VYSVĚTLENÍ ZADÁVACÍ DOKUMENTACE Č. 5

ZADAVATEL: Středočeský kraj

„Přístavba objektu Domova U Anežky – Luštěnice“

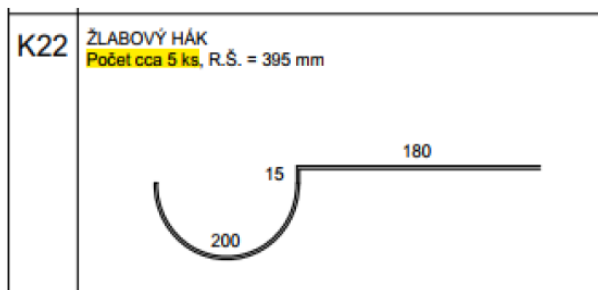
Ve výkazu výměr jsme nenalezli položky prvků O52 (dilatační lišta), O61 (info systém), O62-O65 (nerezové skříně). Žádáme o doplnění.

Odpovězeno již ve vysvětlení zadávací dokumentace ze dne 28.3.2023 „Položky s ozn. prvku O52 resp. O61 doplněny do VV do samostatného listu "SO3" pod položkami č.13 resp. č.16“.

247	K	764039r	D+M žlabový hák r.š. 395mm, dle ozn. K39, výkres - Tabulka klempířských výrobků LUS_DPS_D.1.1_605_00	ks	1,000
-----	---	---------	--	----	-------

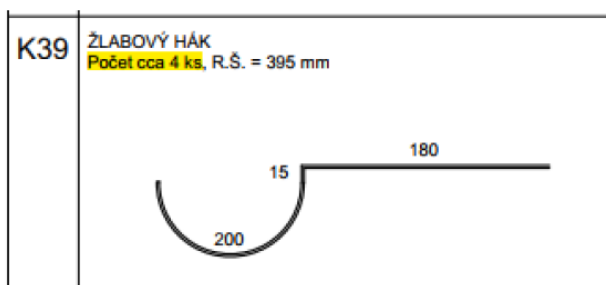
Popis prvku K39 (cca 4 ks) je v rozporu s počtem v tabulce klempířských výrobků a v soupisu prací (1 ks). Žádáme o vysvětlení.

Ve VV je prvek K39 vykázán jako jeden soubor. Položka v sobě zahrnuje 4ks prvků a odpovídá tabulce klempířských prvků.

H7

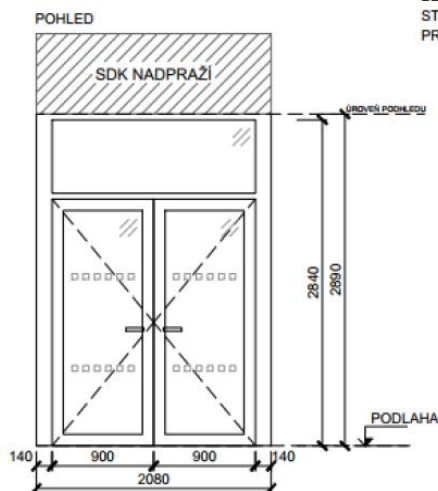
Popis prvku H7 (2080x2890) je v rozporu s popisem v tabulce prosklených sestav (2550x2200) a v soupisu prací (2550x2890). Žádáme o vysvětlení.

V tabulce prosklených sestav byla opravena velikost stavebního otvoru, viz. příloha. Ve VV na listě SO1 v položce 333 opraven rozměr výrobku dle PD na 2080/2890mm.

7871102r	D+M Sestava dvou pergol dle kusovníku a ozn. výrobku v tabulce venkovních objektů M4	ks	2,000
----------	---	----	-------

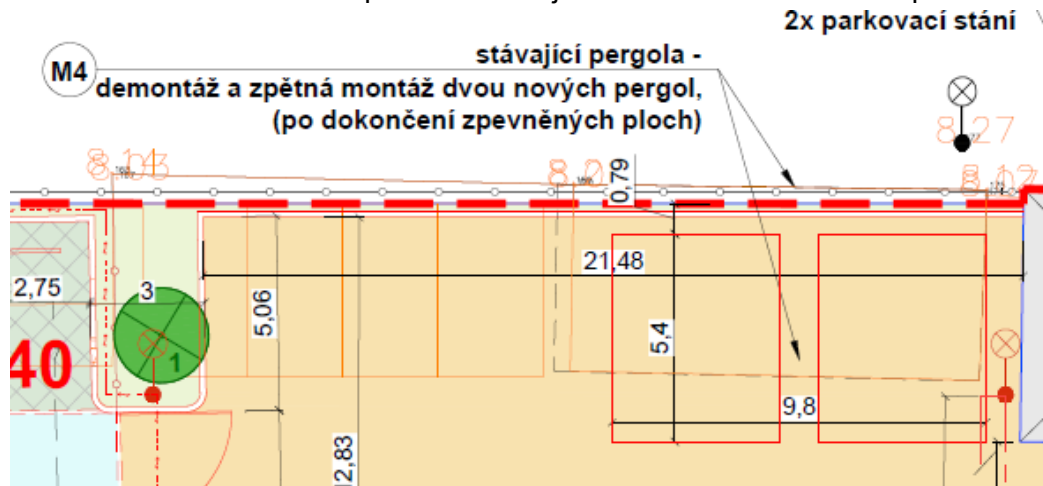
Jedná se o dodávku 2 pergol v počtu 2ks, chápeme tedy správně, že dohromady budeme dodávat 4 ks pergol ?

Dále ve výkazu venkovního vybavení jsou zobrazeny dvě pergoly bez rozměrů a specifikací materiálů (typ dřeva, barva apod.).

žádáme o jejich rozměrovou a materiálovou specifikaci, na obrázku jedna z nich vypadá, že obsahuje ocelové prvky.

Ad1: Jedná se o dvoupergolu, čili jednu sestavu o dvou pergolách. Viz. příloha tabulka venkovního vybavení, které nahradí stávající pergoly.

V PD ve výkresu situace byl odstraněn popis o zpětné montáži pergol. v tabulce venkovního vybavení doplněna specifikace a výkres pergol, viz. přílohy.

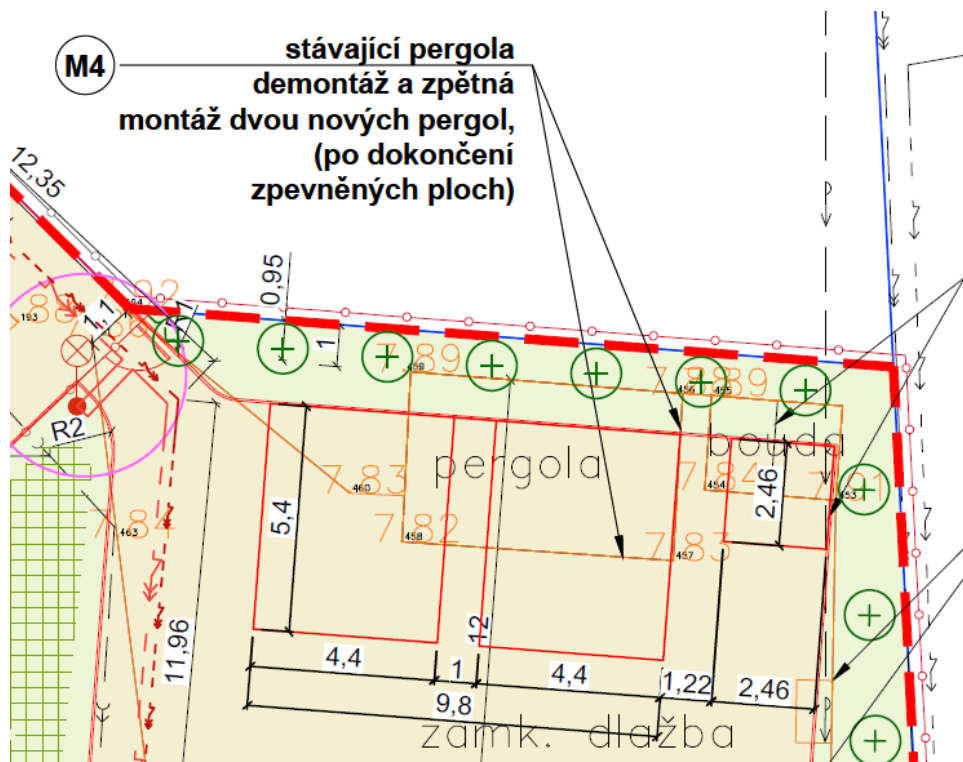
Navíc z přiložené koordinační situace není vůbec jasný rozsah prací. Zkratka D+M z výkazu výměr obecně znamená dodávka

a montáž, z koordinační situace ale vyplývá, že bychom měli 2 stávající pergoly (nalezené na satelitních mapách)

demontovat a opětovně je namontovat zpět viz. obrázek:

Ad2: pozn. odrážky pro prvek M4 směřují do míst, kde žádné stávající pergoly nejsou.

Dále to samé platí pro druhou dvojici pergol, která je ale na situaci značena jako jedna, ale text odkazuje na demontáž a zpětnou montáž dvou pergol, ale výkaz výměr počítá s dodávkou a montáží nových.

Ad2: Stávající pergola zobrazené v PD odpovídají skutečnému stavu, viz příloha - foto

Odpověď na poddotaz viz. předchozí bod.

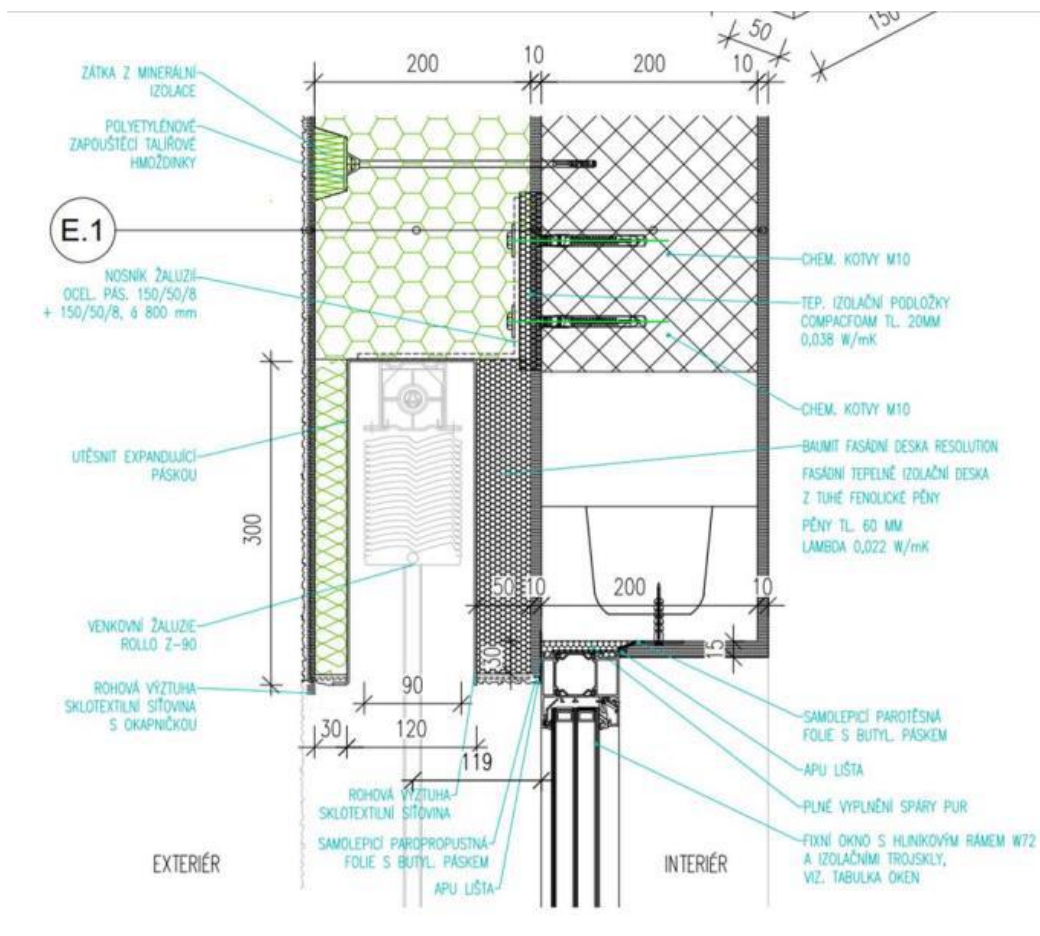
D_1_1_ASR_LUS_DPS_D.1.1_607_00 Tabulka ostatních výrobků uvádí pro žaluzie s lamelou max. hloubku kastlíku žaluzie 125 mm. Podle výrobců se jedná o chybný technický požadavek, protože může docházet k zachytávání žaluzie, při zatahování žaluzie do kastlíku (látkový žebříček, který drží lamely se zachytává o roh kastlíku). Pro lamelu šířky 90 mm je obecně výrobci doporučený prostor/hloubka kastlíku min.140 mm, pro lamelu šířky 70 mm je to min.120 mm.
